## **Tähelepanekud 19.06.2026**

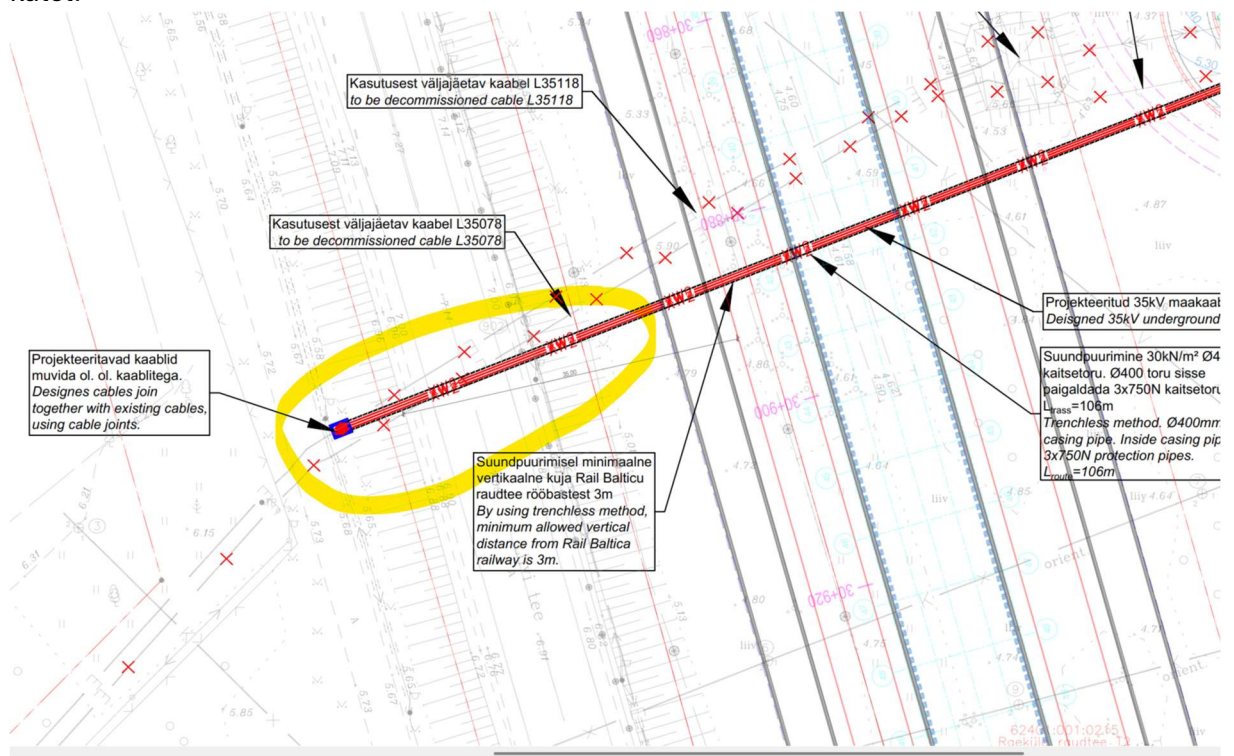
Palume nihutada antud asukohas puurimiskaevik eemale riigitee muldest. Võimalusel kavandada teisele poole kergliiklusteed sellisele kaugusele, et ei kahjustaks kergtee katet.

- Liivi tee on perspektiivne 2+2 maantee ning koostamisel on 2+2 eskiisprojekt. Palume arvestada perspektiivse 2+2 maanteega, selliselt et perspektiivselt oleks võimalik kavandada 2+2 maanteed. Kaablid XW2 riigitee ääres kulgevas lõigus palume nihutada eemale kinnistu piirile.

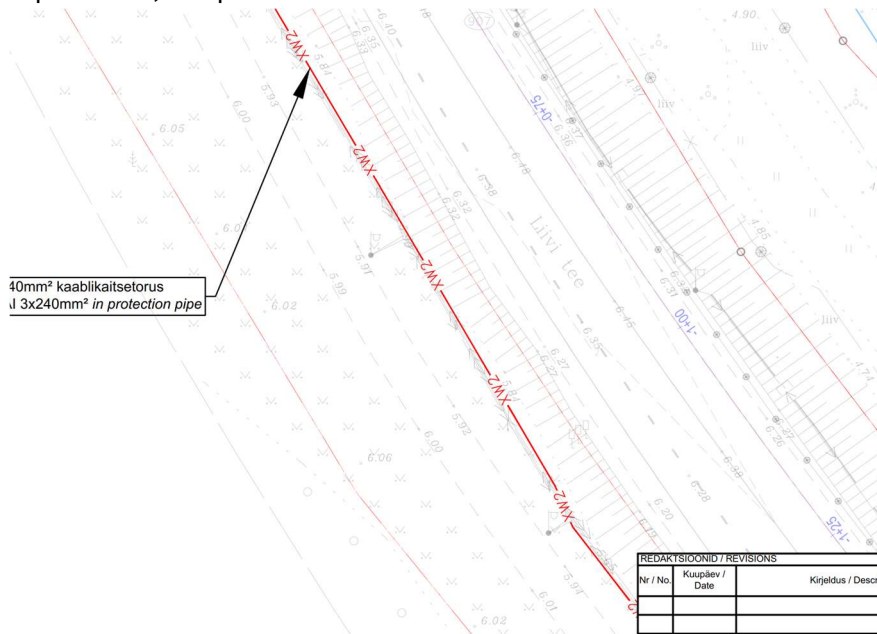
Palume asendiplaanil kajastada mitu kaablit rajatakse, meetod, kaitsetoru andmed, sügavus, kaevikute kontuurid, avatud kaeve kontuurid, taastamine jne. Palume täpsustada, kas planeeritakse reservtorusid maanduskontuure.

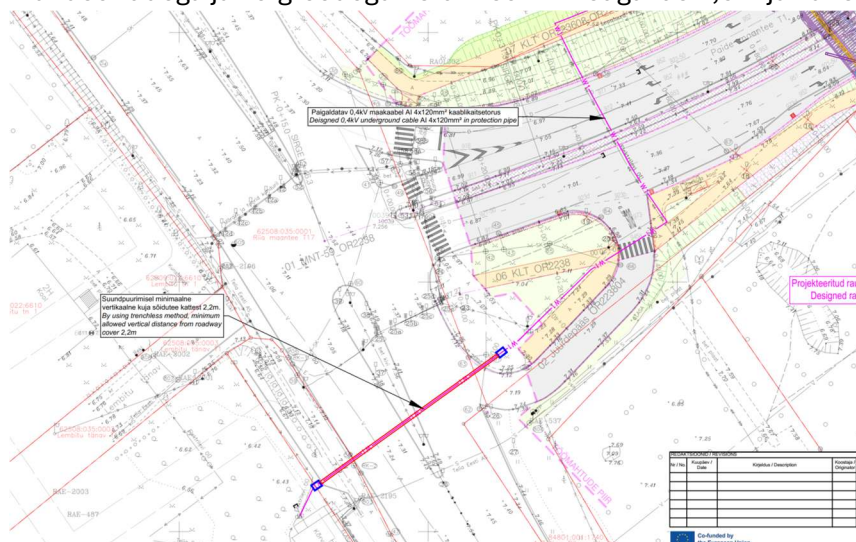
- Palume esitada ristmäväljajoonised, kaitsetoru tugevused, sügavused jne. Põhimaanteega ristumisel min sügavus 2,2m, teepiirde all min 2,5m. Perspektiivse riigitee all min sügavus 1,5m. Mahasõitudega ja kergteedega ristumisel min sügavus 1,5m ja kaitsetoru 1250N.

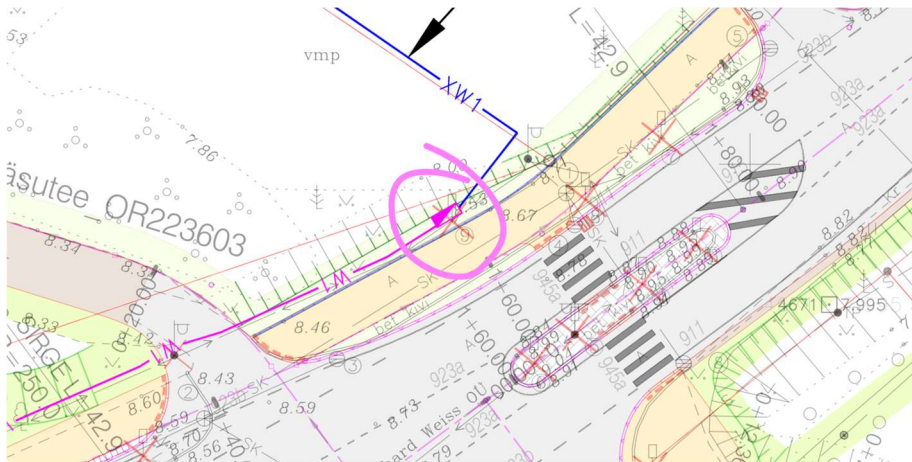
- Arvestada ümbertõstetava kaabli paiknemisega valgustuse projektiga ja OR2238 Pärnu-Tori tugimaantee nr 59 ja BR2238 Paide mnt raudteesild projektidega. Liitumiskilbi asukoht planeerida väljapoole transpordi maaüksust/kinnistu piirile.

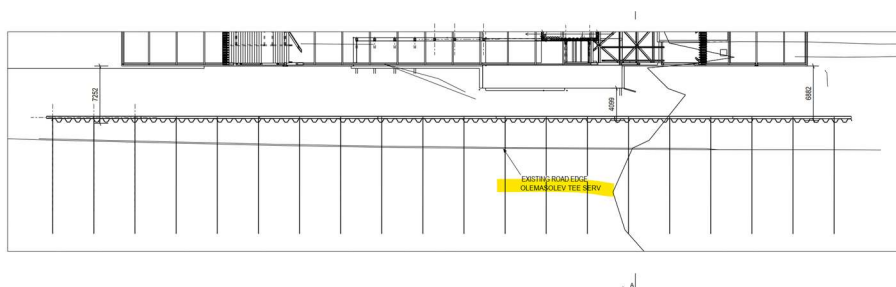
Ei ole üheselt võimalik välja lugeda, kas tabelis 11, et kui müratõkke tüüp on „imenduv“, kas ta on siis helineelav raudteepoolses küljes või on riigiteepoolses või mõlematpidi.

**Juhime tähelepanu, et Riigitee poolses küljes tuleb müratõkete helineelde omadustega tagada, et müraolukord riigitee mõjualas asuvate müratundlike hoonete juures ei halveneks.** Palume antud nõudega arvestada ja kajastada vastavalt seletuskirjas.

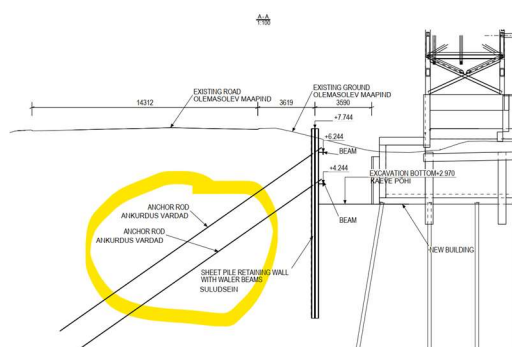
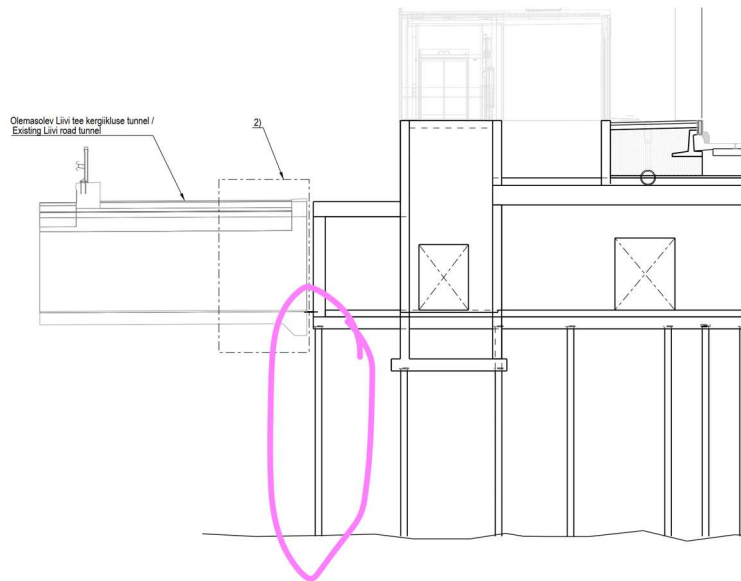
- Palume esitada ajutise tugiseina kohta vastav projekt. Kuhu rajatakse ajutine tugisein, asendiplaanil kajastada üheselt paiknemine. Kas ankrud jäävad riigitee alla?

- Vaiade rajamine riigitee äärde kas tekitavad riigitee rajatistele probleeme? Kajastada asendiplaanil kaugus riigiteest. Kas rajamise käigus võib riigitee konstruktsioonid saada kahjustada?

Juhime tähelepanu, et ajutise tugiseina, ankrute, vaiade rajamise tehnoloogia ja tee konstruktsioonile avalduva mõju kohta tuleb esitada tööprojekt koos arvutuste, riskihinnangu ja seirekavaga ning see tuleb enne ehitustööde alustamist Transpordiametiga kooskõlastada.

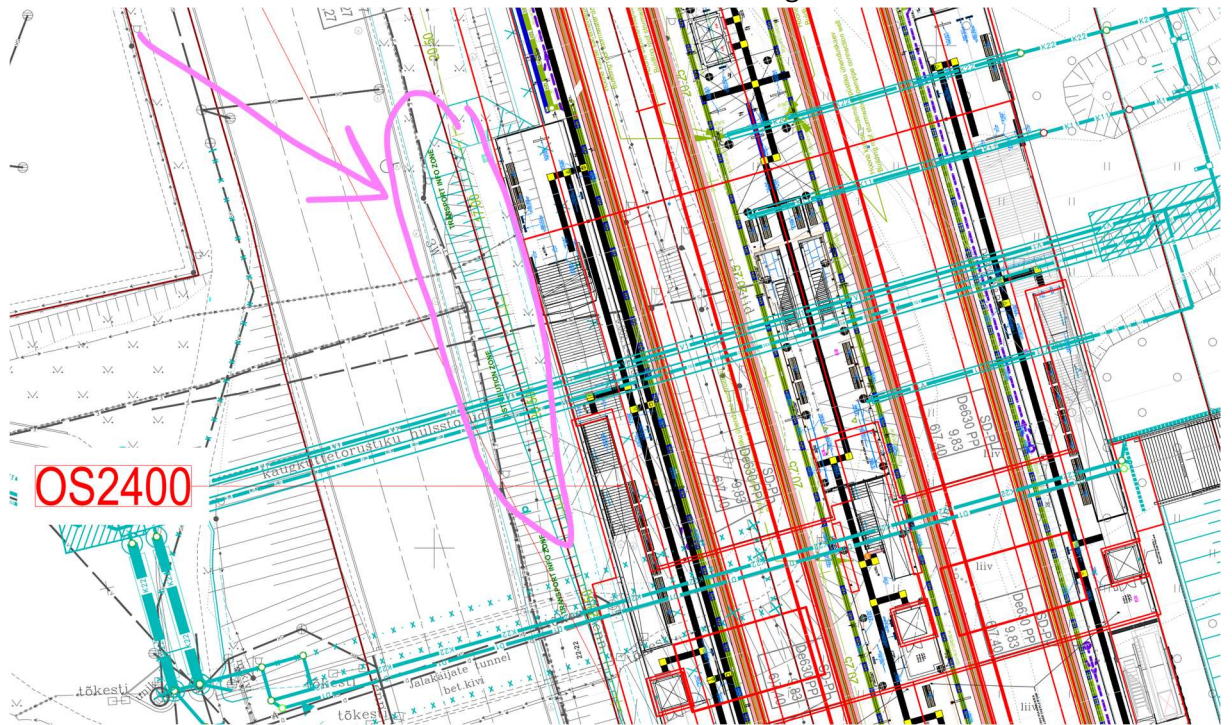
- Palume esitada vertikaalne lahendus hetkel on planeeritud nõlv TRAMi maale. Antud asukohta TRAM maale nõlva ei saa kujundada. Kuidas on kavandatud sademevee edasine liikumine antud lõigus.

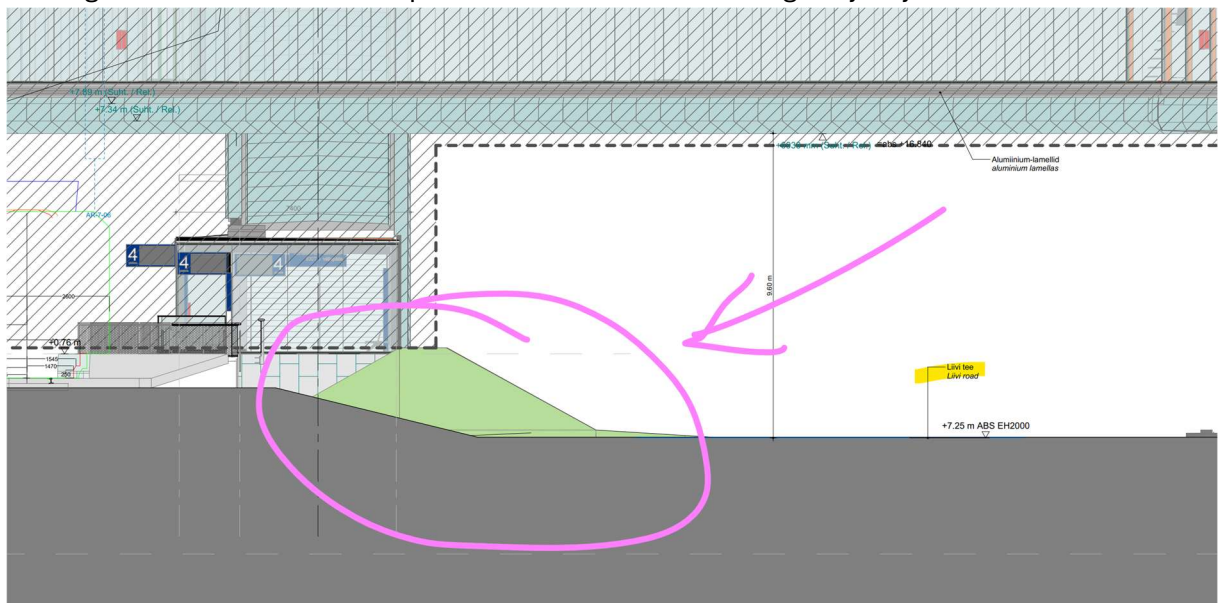
- Millega tegu, kus paikneb riigitee kate, kuidas on tagatud sademevee liikumine ja kuidas on kõrguslikult lahendatud. Kas peaks olema nn nõva/kraav riigitee ja rajatise vahel.

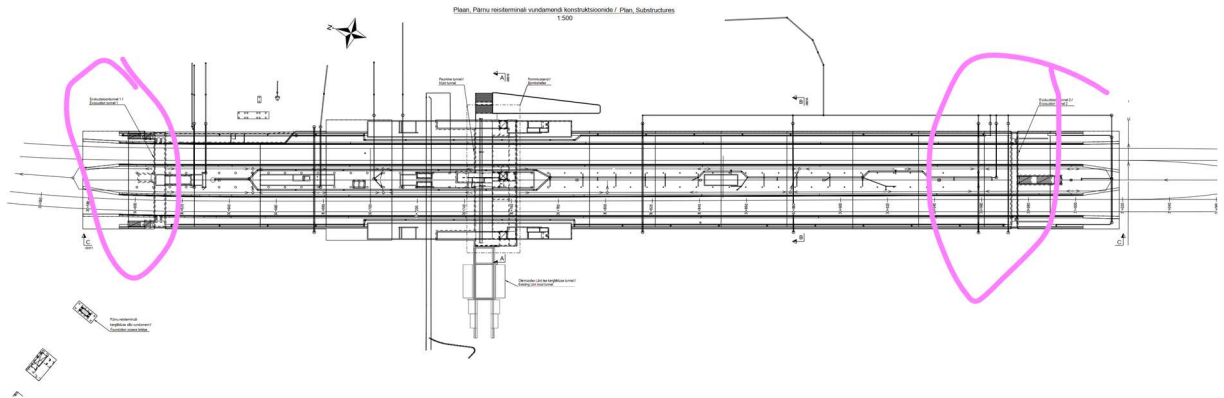
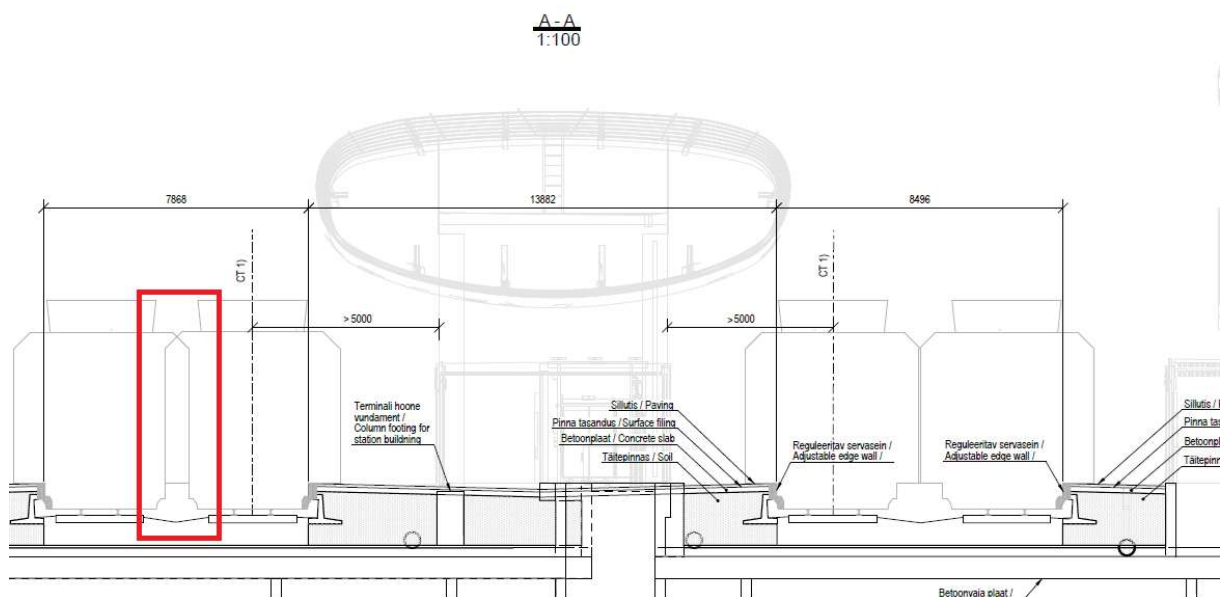
- Palume kontrollida kas ülekate vasakul on õige - paremal 2 gabariiti ei kohtu rongidel (sealt vist saavad rongid suure kiirusega läbi, vasakul vist seisuala vaid?):
